PROGETTO DI COSTRUZIONE ED ESERCIZIO DI UN IMPIANTO DI PRODUZIONE BIOMETANO DA FONTI RINNOVABILI IN COMUNE DI MAGNACAVALLO (MN), ditta SAN MARCO BIOENERGIA SOCIETA' AGRICOLA S.R.L.

OSSERVAZIONI AL PROGETTO

Audizione Consiglio Regione Lombardia VI Commissione Ambiente

Considerazioni relative al Progetto Preliminare Magnacavallo "lavoro 2017/0609" del 28/09/2017 della ditta Geo Studio Engineering.

Figura 6 - Aree protette con indicazione della loro distanza dall'area oggetto d'intervento - Fonte: Geoportale Regione Lombardia

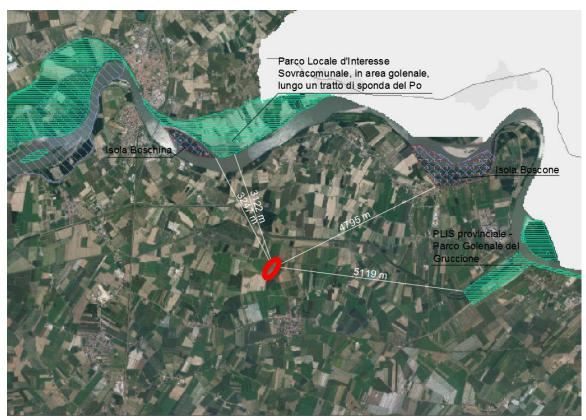
Si osserva e si evidenzia invece come la importanza delle zone sopra elencate renda necessaria una attenta valutazione e che il limite di distanza 1.000 metri indicato come parametro di esclusione non sia cautelativo e non sia corrispondente

alle reali necessità di tutela dell'area considerata la valenza naturalistica e paesaggistica dell'area di progetto.

Si rimarca inoltre come la posizione geografica del sito di progetto si caratterizzi per la vicinanza alla Rete Ecologica Regionale, elemento di 2 livello, che arriva proprio fino al confine con la strada Madonnina sinistra e si estende per una fascia lungo il confine con Borgofranco. Tale area assieme al Canale di Fossalta rappresentano aree di interesse naturalistico, di valorizzazione del territorio e di sviluppo cicloturistico. (PROSSIMITA' AREA R.E.R.)

Si ritiene pertanto necessaria la richiesta di una Valutazione di incidenza (Vinca) poiché tale valutazione si fa per verificare se possono esserci incidenze negative di impianti anche esterni all'area protetta, come in questo caso.
